**PARERE COMITATO TECNICO PROVINCIALE VIA**  
(L.R. 27/5/2024 n. 12 - D.Lgs. 3/4/2006 n. 152)

**SEDUTA DEL 25 MARZO 2025**

Oggetto: Progetto di messa in sicurezza, stoccaggio e trattamento di recupero dei rifiuti presenti presso la “Cava Casacorba” in via Cà Matta a Vedelago. Autorizzazione per impianto di gestione dei rifiuti: R13 (Messa in riserva) e R5 (Trattamento/recupero/EOW)  
Proponente: **CTS S.r.l. che è Amministratrice Unica della FIN 2020 S.r.l.**  
Comune di localizzazione: Vedelago (TV)  
Procedura di Verifica dell’assoggettabilità alla VIA ai sensi dell’art. 19 del D.Lgs. n. 152/2006

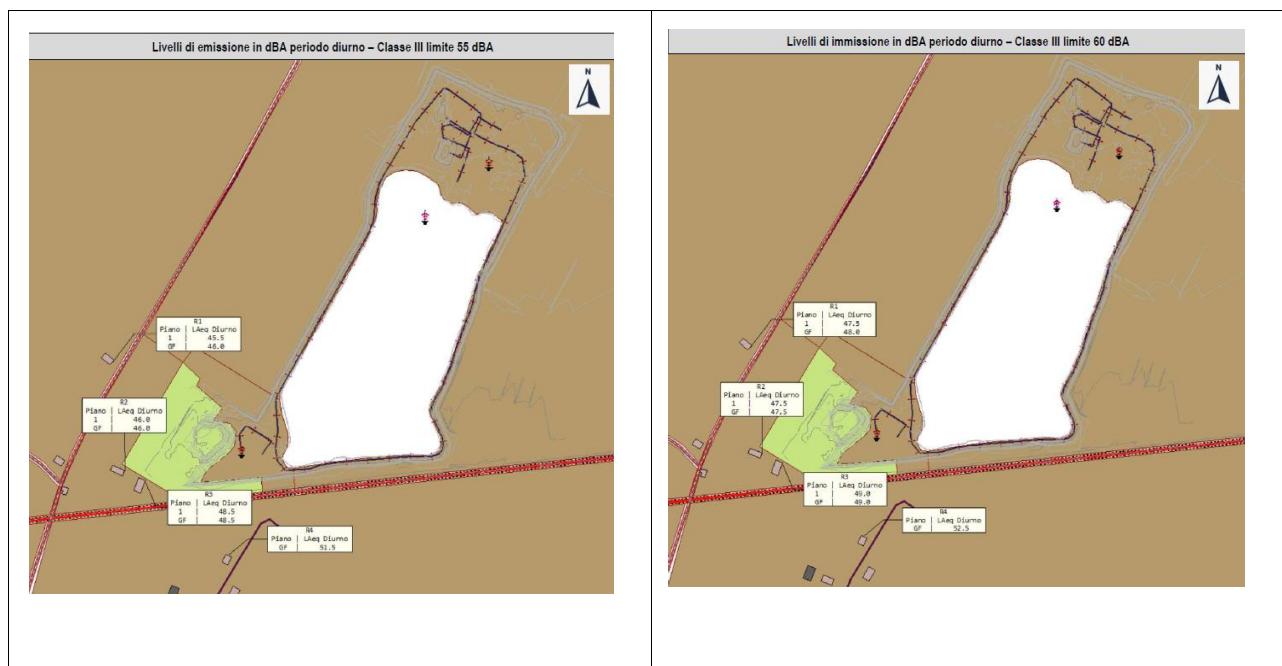
**Considerazioni.** Sulla base della documentazione prodotta, in relazione alla tipologia di attività ed allo specifico contesto in cui si svolge, valutata in particolare la posizione in cui si collocano le sorgenti sonore in grado di generare impatto e quella dei ricettori più prossimi, tenuto conto dei livelli sonori previsti nella documentazione previsionale di

impatto acustico presentata dal proponente, in relazione alle classi acustiche in cui ricade l'intervento in esame, si ritiene che per quanto riguarda la componente ambientale rumore non emergano specifici impatti negativi significativi.

In relazione alla variabilità degli assetti ed alle combinazioni di funzionamento delle sorgenti, tenuto conto della prossimità di edifici a destinazione residenziale, si condivide l'opportunità di eseguire rilievi strumentali di post-operam, successivamente alla realizzazione dell'intervento di progetto. I rilievi andranno eseguiti in tempi di misura di almeno 40 min, sufficientemente prolungati affinché al loro interno possano manifestarsi tutti i fenomeni sonori rilevabili nello specifico contesto, nel tempo di riferimento diurno in cui si esercita l'attività in esame, nelle condizioni di massimo impatto. I rilievi dovranno essere eseguiti secondo le disposizioni del DM 16/3/1998 - "Tecniche di rilevamento e misurazione dell'inquinamento acustico", in corrispondenza alle posizioni indicate nella seguente figura (1, 2, 3). L'esito delle misurazioni andrà presentato all'interno di una specifica relazione tecnica, allegando i tracciati delle registrazioni del livello equivalente.

**VERIFICA POST OPERAM** In relazione alla prescrizione riguardante la matrice rumore, si prescrive l'esecuzione di rilievi strumentali post-operam, successivamente alla realizzazione dell'intervento di progetto così come descritto nelle conclusioni nella specifica matrice.
